改善箇所説明図

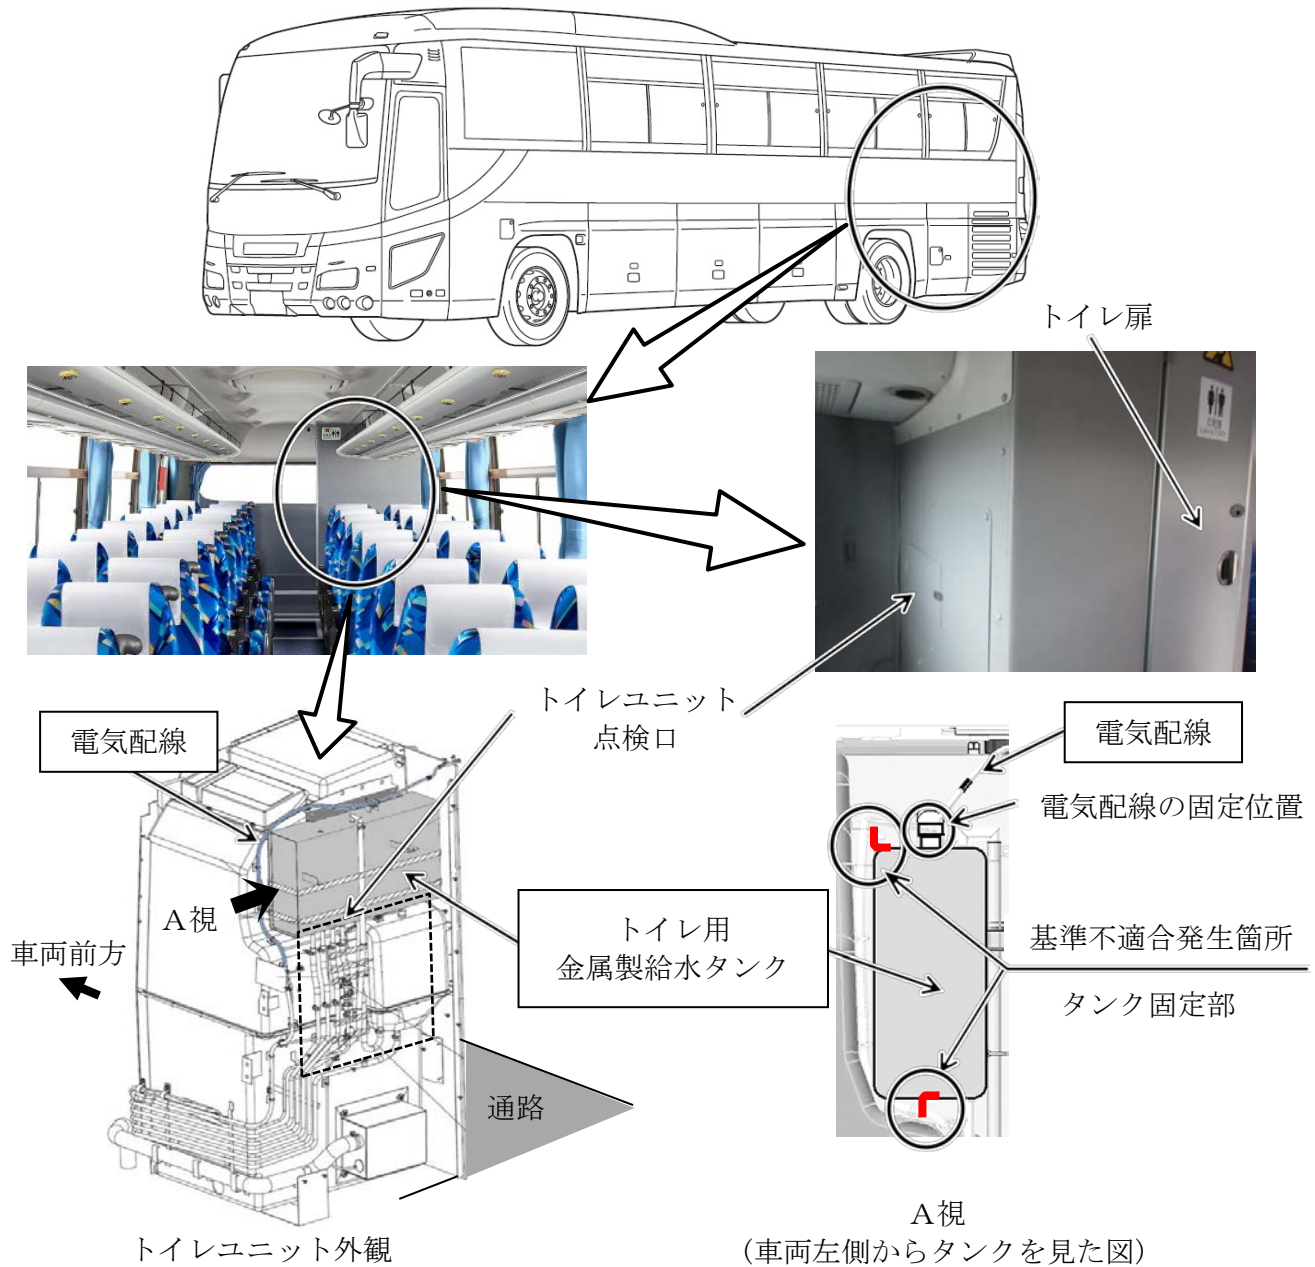
大型バスのトイレ用金属製給水タンクにおいて、タンク固定部の強度が不足しているため、固定部が損傷してタンクが脱落することがある。そのため、タンクに固定されているトイレ用電気配線が損傷して、火災に至るおそれがある。

- ①全車両、給水タンクを固定ベルトで固定する。
- ②全車両、トイレ用電気配線の損傷有無を点検し、固定位置と配索を変更する。
なお、配線が損傷している場合には補修する。

識別：運転者席左側ドア開口部のシリアルナンバープレートの下側中央に、識別ペイント（黄色）を塗布する。
なお、令和2年10月16日付け届出番号「4829」の実施済車両については、届出番号「4829」の作業実施済み識別をもって届出番号「5005」の恒久措置を実施済みとする。
